Fiat Scudo 1,6D Multijet 90 - Potencia insuficiente del aire acondicionado | HELLA

Potencia insuficiente del aire acondicionado

- Tipo de conexión antigua -

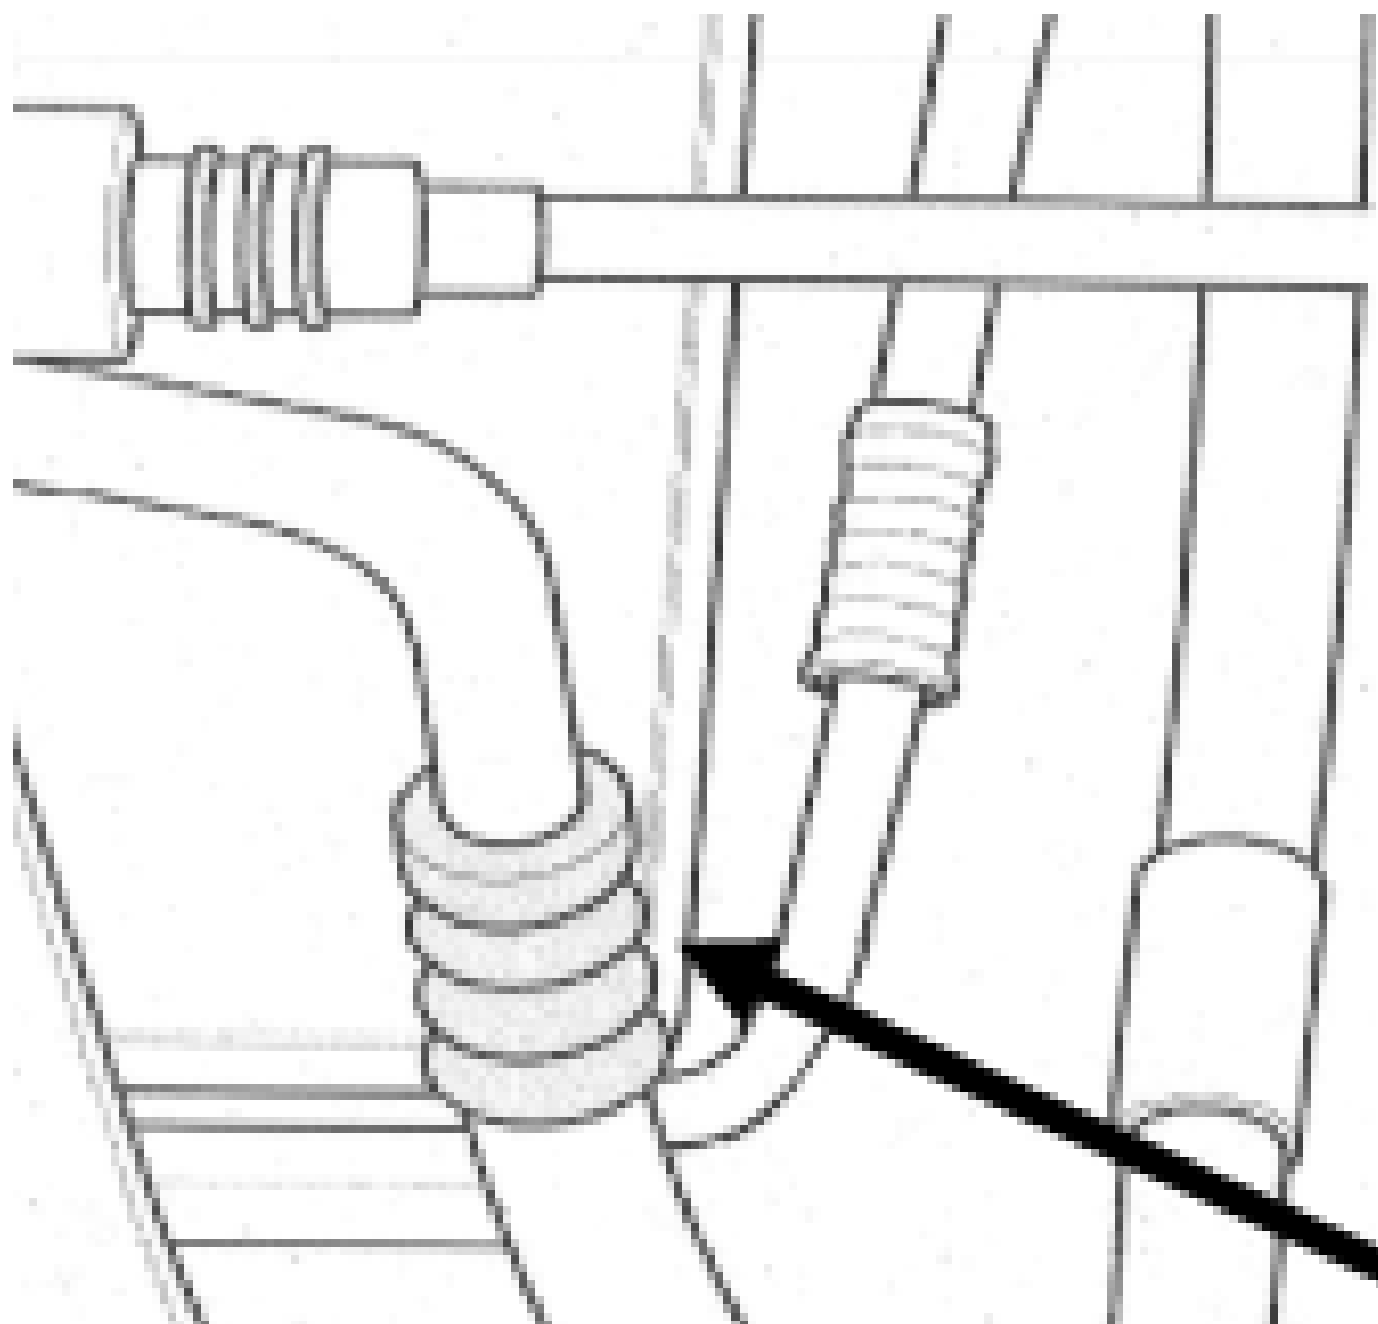
Si en los vehículos arriba mencionados se detecta una pérdida de refrigerante o se detecta que la potencia del frío es insuficiente, puede deberse a una fuga en la conexión entre el condensador y el compresor.

Comprobar que el tipo de conexión que lleva el líquido refrigerante sea la correcta (ver imágenes).

El fabricante ofrece una nueva versión: [(nº recambio)]

- 1 unid.: conexión del refrigerante: 140142280

- 2 unid.: Junta tórica: 9645950980
